廃炉発官R2第255号
令和3年2月1日

福島第一原子力発電所 特定原子力施設に係る実施計画 変更認可申請書

3号機原子炉格納容器内取水設備設置に伴い、下記の通り変更を行う。

別冊 2 6 3号機原子炉格納容器内取水設備に係る補足説明

図-2 滞留水移送装置の系統構成図 (1 / 3)

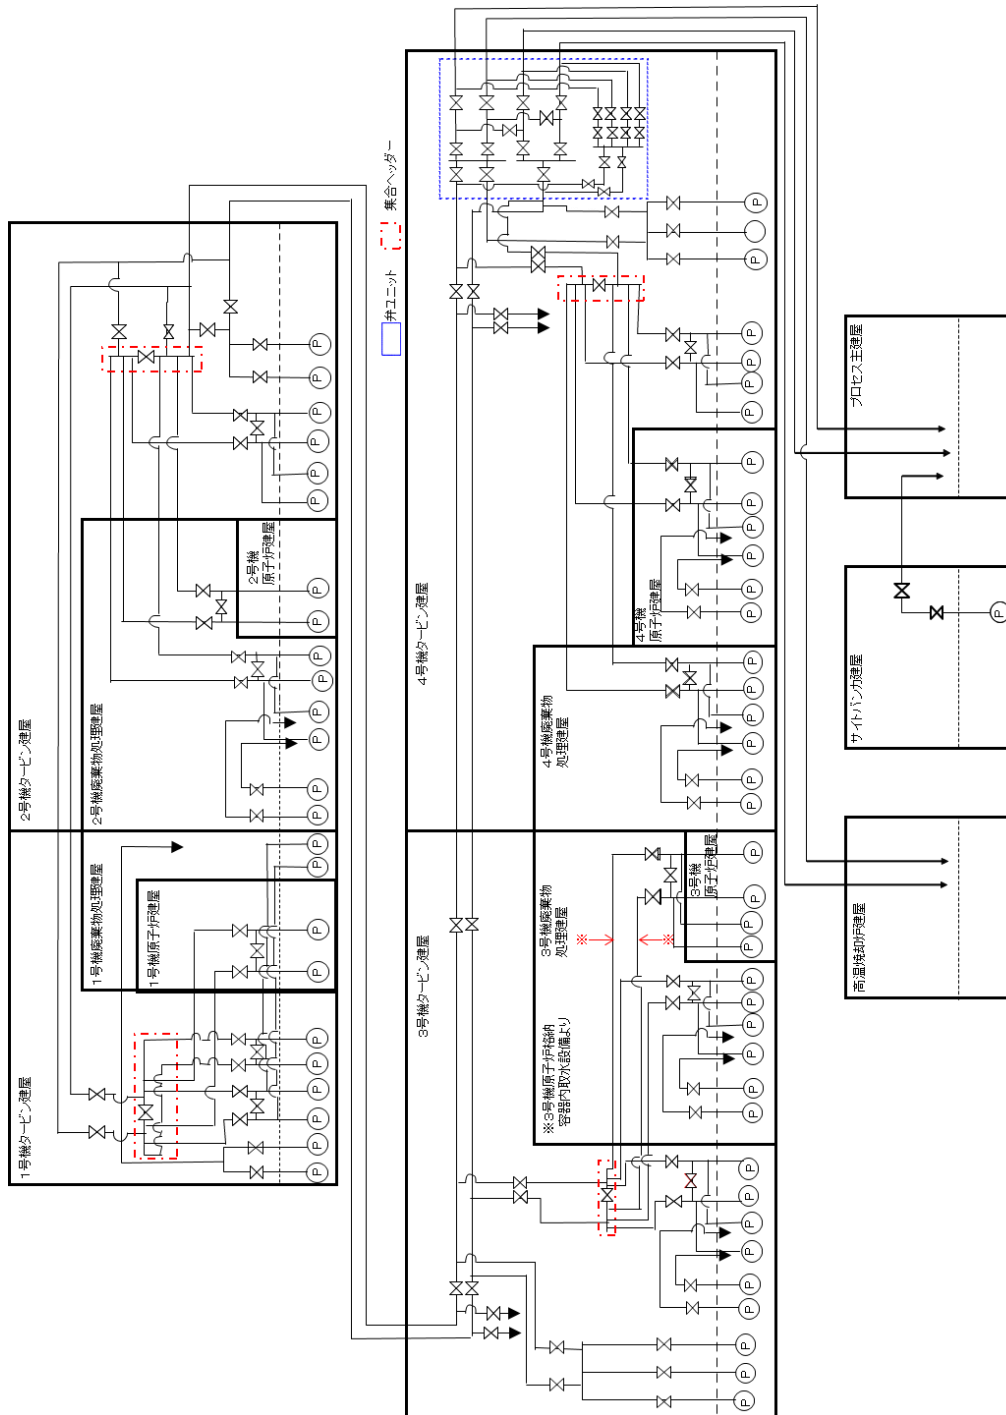
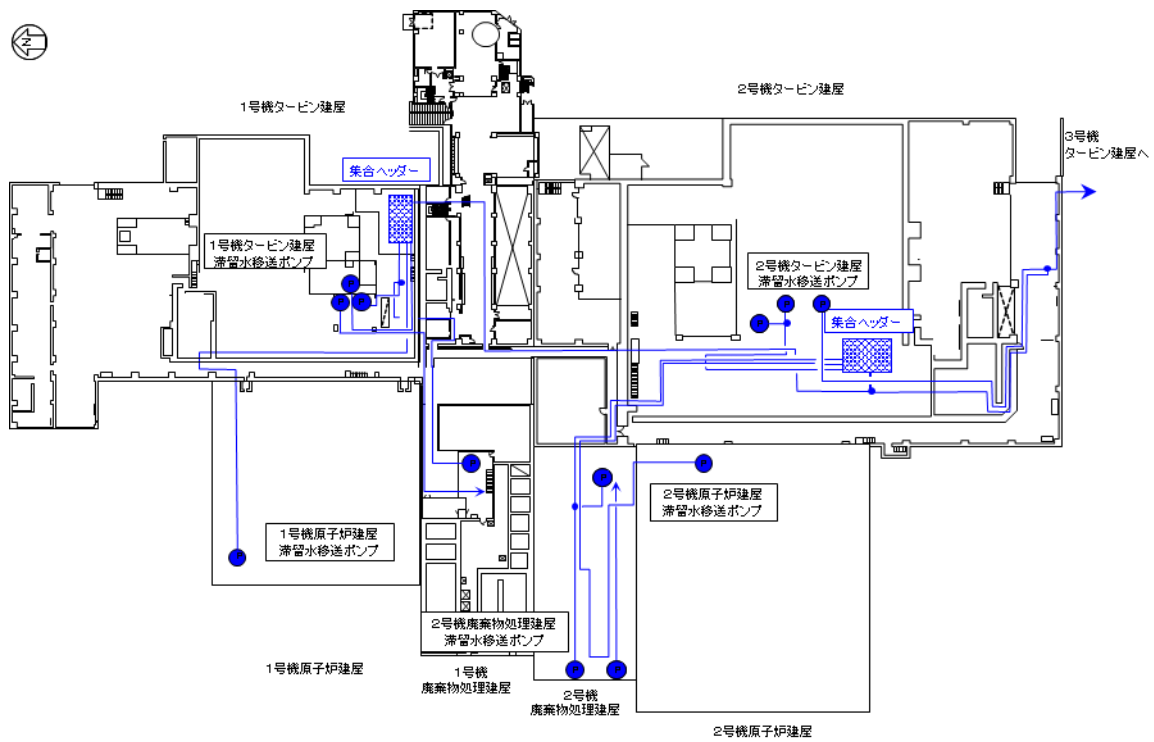
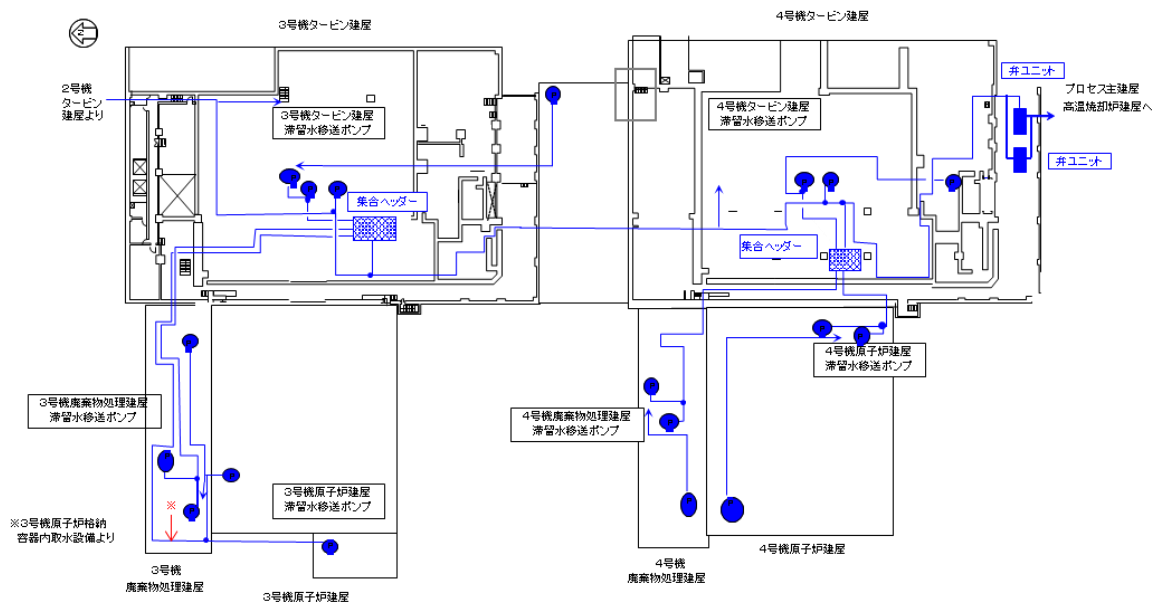
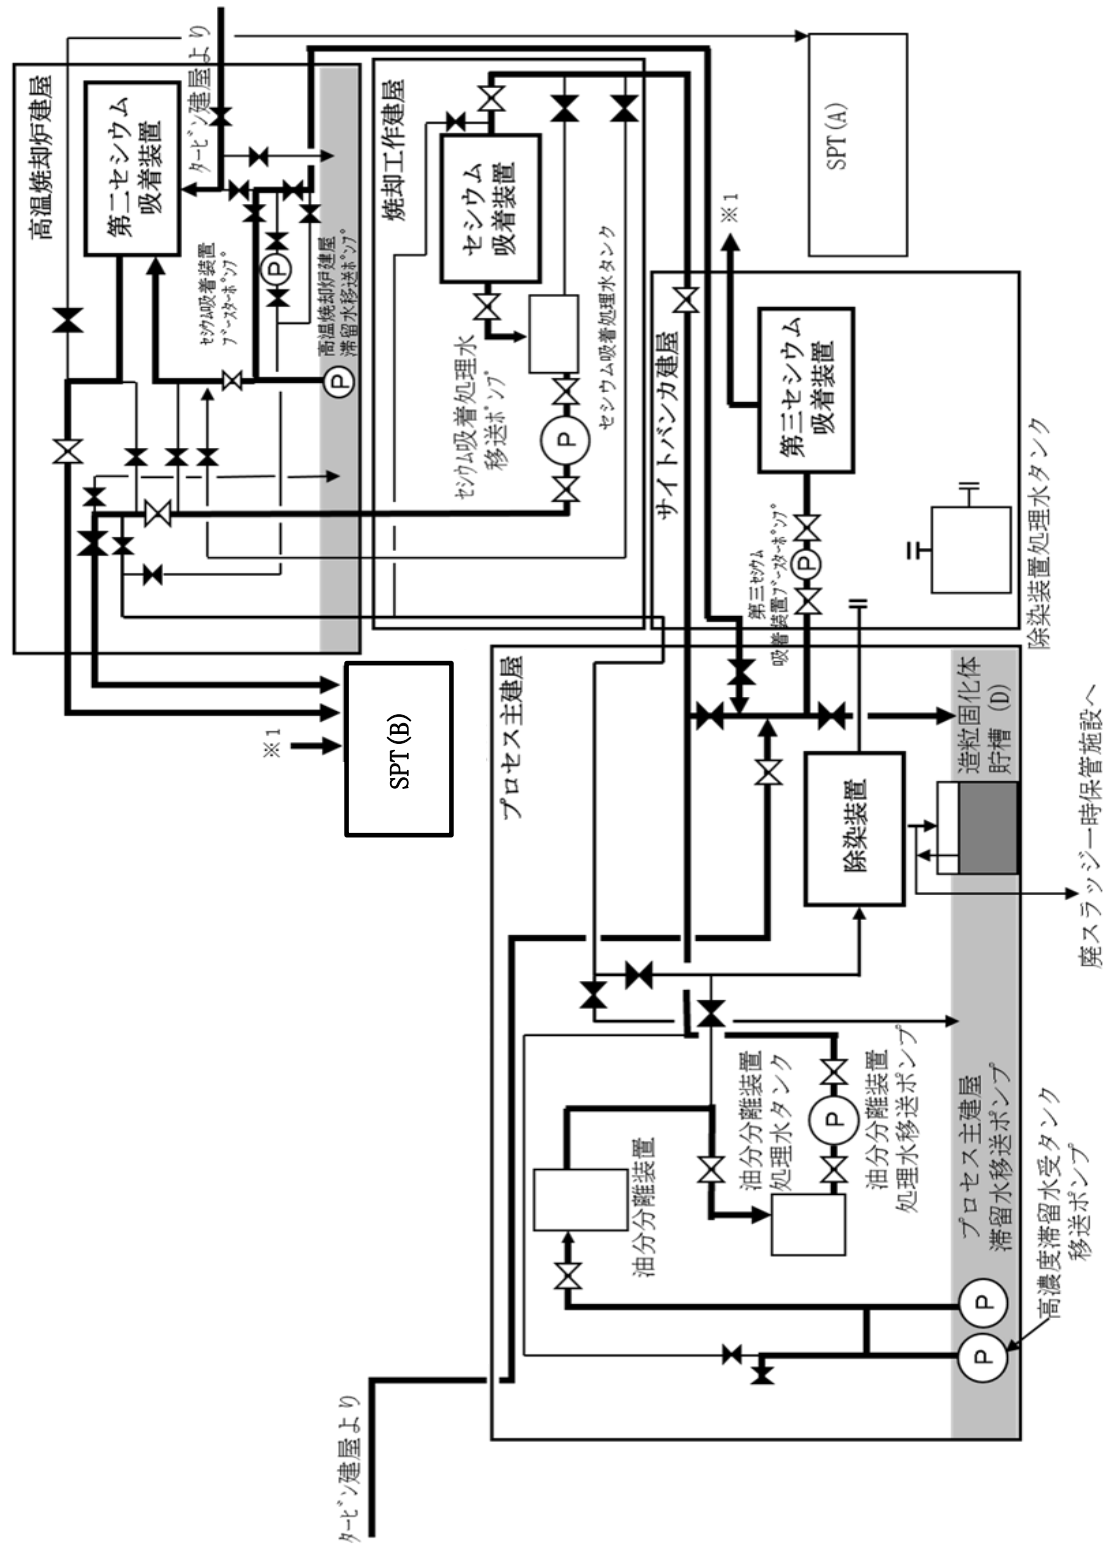
・ 3号機原子炉格納容器内取水設備設置に伴う滞留水移送装置の系統構成図の記載の追記

図-1：系統概要

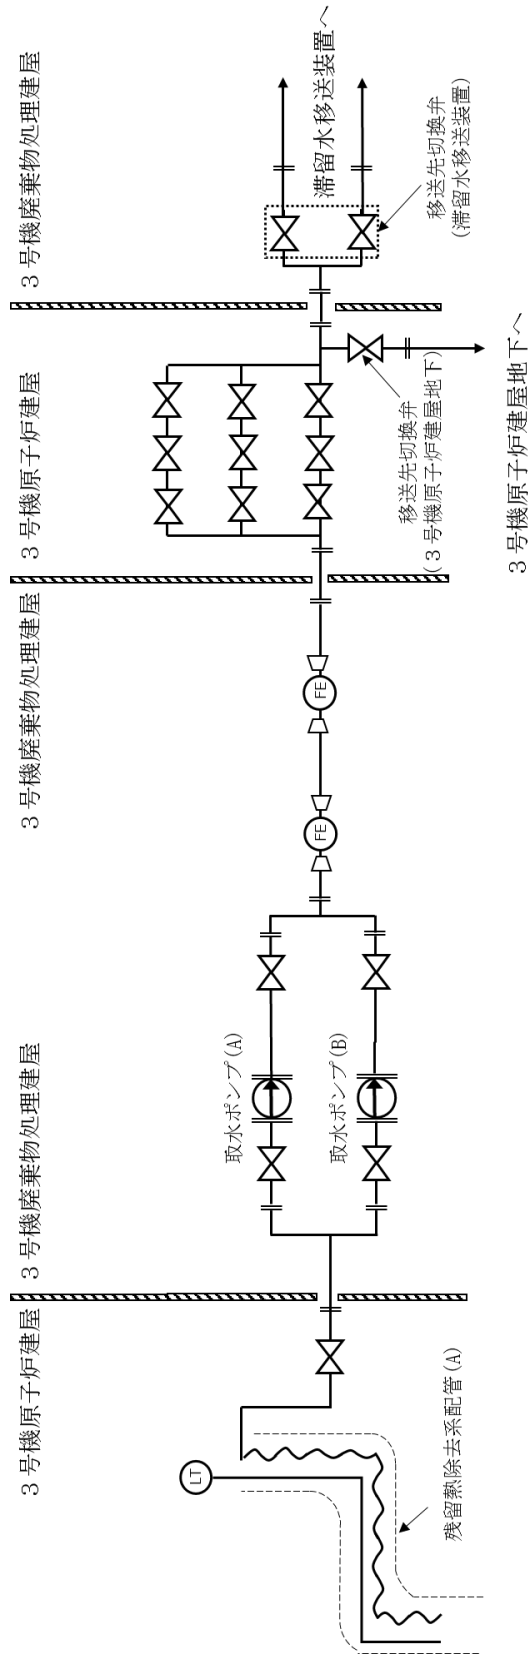
・ 3号機原子炉格納容器内取水設備の系統概要図について新規記載
